Giudizio n° 3668 del 26/05/2022

Ditta Proponente: Agros sas di Vallese Valentina & C.

Oggetto: Modifica impianto di recupero rifiuti non pericolosi

Tipo procedimento: Verifica di Assoggettabilità a VIA ai sensi dell'art. 19 del D.Lgs. 152/06 e ss.mm.ii. e Verifica di Ottemperanza ai sensi dell'art. 28 del D.Lgs. 152/06 e ss.mm.ii.

PRESCRIZIONE 1: deve essere prevista la raccolta e il trattamento di tutte le acque meteoriche che vengono in contatto con i rifiuti

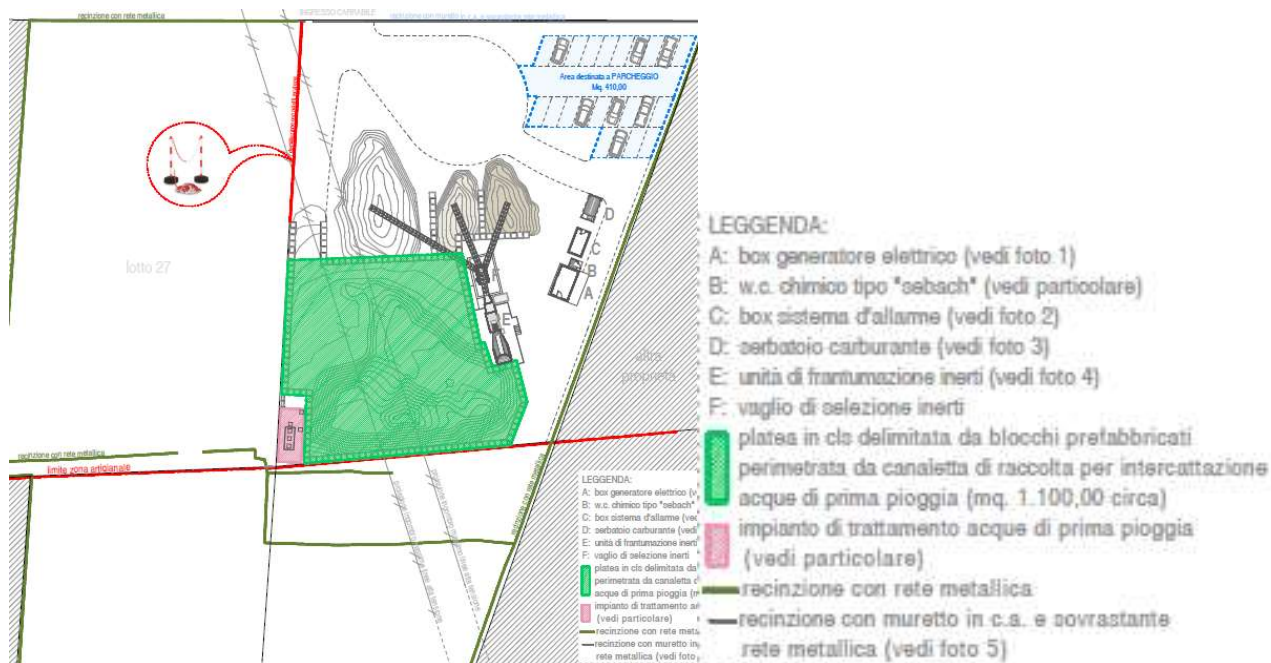
- nella documentazione il proponente cita la realizzazione dell'impianto di trattamento delle acque di prima pioggia, mentre il Giudizio n. 2307 prescriveva di trattare tutte le acque meteoriche che vengono a contatto con i rifiuti;
- dalla documentazione non si evince se il piano di monitoraggio e controllo trasmesso, datato 2014 e riferito agli aspetti geologici e idrogeologici, sia stato attuato da parte della ditta, in quanto non ne sono riportati gli esiti;

Il tecnico dichiara che presso l'impianto sono stati **realizzati la raccolta ed il trattamento delle acque meteoriche** a contatto con i rifiuti e che tali lavori sono stati autorizzati con Permesso a Costruire n. 3421/A del 17/01/2014 (variante di permesso a costruire n. 3421 del 01/06/2011). Vengono allegati i disegni presentati, il permesso rilasciato e la scheda tecnica dell'impianto di prima pioggia installato.

Vista l’archiviazione della procedura di verifica di assoggettabilità, si chiede alla Ditta di attivare una procedura di verifica di ottemperanza indipendente nella quale produrre la documentazione a chiarimento/integrazione di quanto sopra indicato.

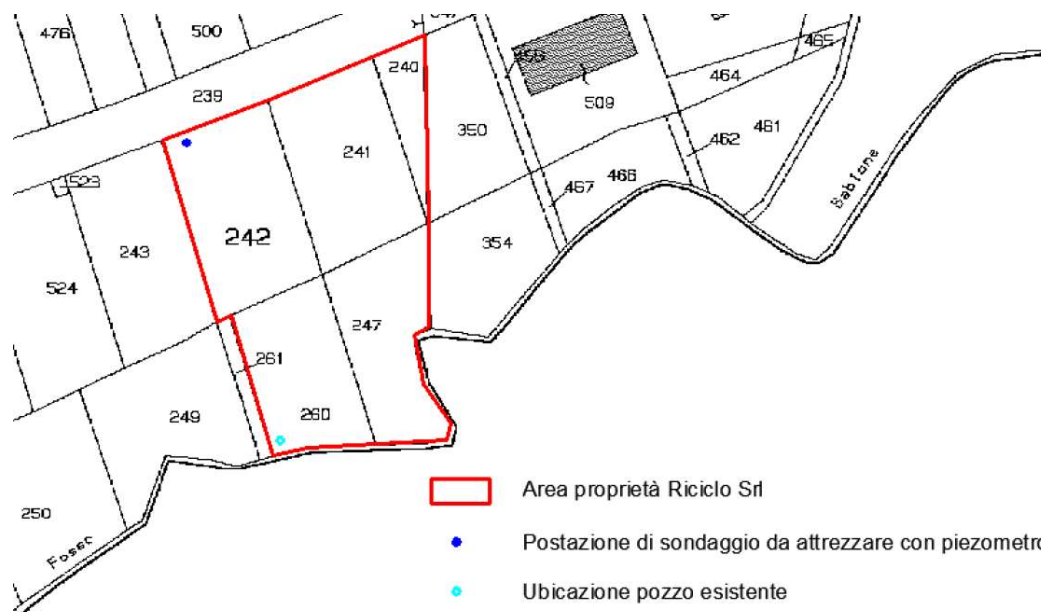
- non risulta agli atti che lo stesso piano di monitoraggio e controllo sia stato concordato con ARTA, come prescritto nel citato Giudizio;
- con riferimento ai rilievi fonometrici post operam, datati 2015, questi si riferiscono ai limiti provvisori (articolo 6, comma 1, del DPCM 1/3/91), riferiti a “*Tutto il territorio nazionale*”, valori successivamente abbassati dal Piano di Classificazione Acustica del Comune di Pineto, approvato nel 2016, che inquadra l’area in Classe III - aree di tipo misto;
- i suddetti rilievi fonometrici evidenziano un clima acustico già prossimo ai limiti normativi ipotizzati dal tecnico nel 2015 e che inoltre le tabelle di confronto con i limiti riportano la ragione sociale della ditta Conglomerati Bituminoso Vomano S.r.l., che non corrisponde né alla ditta AGROS sas di Vallese Valentina & C., né alla ditta RICICLO S.r.l.;

Il tecnico ha allegato il **Piano di Monitoraggio** datato maggio 2014 elaborato per le indagini ambientali a firma del geologo Andrea Marziale.

In detto documento il tecnico prevede la realizzazione di un sondaggio geognostico da realizzarsi nell'area di monte dell'impianto, attrezzato a piezometro nel caso di rinvenimento della falda acquifera.

Viene dichiarato che come secondo piezometro sarà utilizzato il pozzo presente nell'area di proprietà della ditta che si trova nella zona di valle e che si provvederà a:

- un rilievo topografico di tutti i punti d'acqua rinvenuti (piezometro e pozzo) nell'area di proprietà e in quelle limitrofe;
- rilievo piezometrico e relativo monitoraggio al fine di ricostruire la morfologia della falda e la direzione di flusso;
- campionamento delle acque sotterranee rinvenute nell'area di proprietà ai fini della caratterizzazione, con riferimento alla Tabella 2 della Parte IV del D.lgs. 152.06.
- relazione finale sulle attività d'indagine eseguite e valutazione dei risultati.

PRESCRIZIONE 3: Assicurare, tramite rilievi fonometrici post operam e nel caso predisponendo adeguate opere di bonifica acustica, il rispetto dei valori limite assoluti e differenziali presso i recettori prossimi in particolare quelli a carattere abitativo

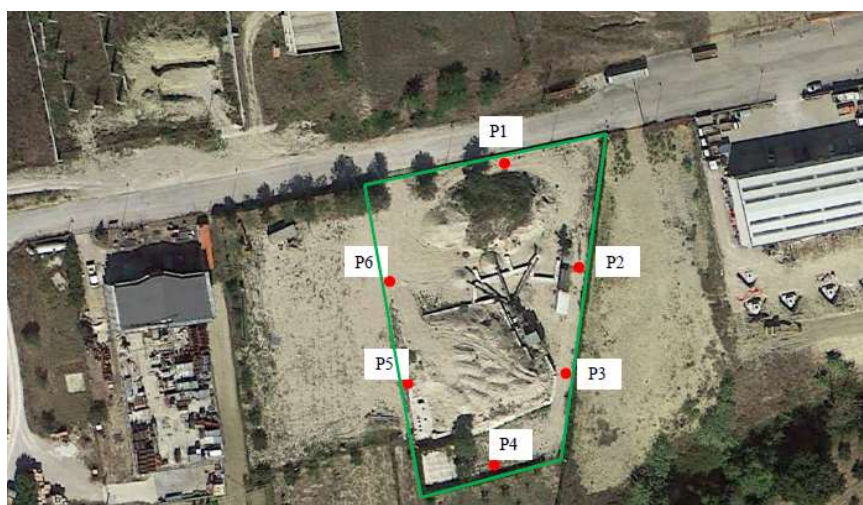
Alla documentazione integrativa viene allegato il documento denominato “*RELAZIONE TECNICA DELL’IMPIANTO ACUSTICO GENERATO DALL’AZIENDA RICICLO SRL*”, datato febbraio 2015 ed a firma del tecnico competente in acustica ing. Massimiliano Bachetti. In detto documento viene riportato che, in data 18 febbraio 2015, dalle ore 9,00 in poi, nel periodo diurno, sono state eseguite una serie di **misurazioni del rumore esterno** disponendo l’apparecchio di misura in postazioni rappresentative site a circa 1 metro dal perimetro dell’impianto, per un totale di 6 punti, come individuato nella planimetria seguente, effettuando le misure sia ad impianto a regime che ad impianto fermo.

Viene dichiarato che “*Poiché già in nei di misura lungo i confini aziendali si rispettano i limiti sia di emissione che di immissione non sono state eseguite altre misure presso i ricettori che comunque sono ubicati ad una certa distanza da dove sono ubicati gli impianti e le aree di lavorazione*”.

Il tecnico ha quindi affermato che **il criterio differenziale in questo caso non si applica**, in quanto l’area in questione si può considerare come esclusivamente industriale.
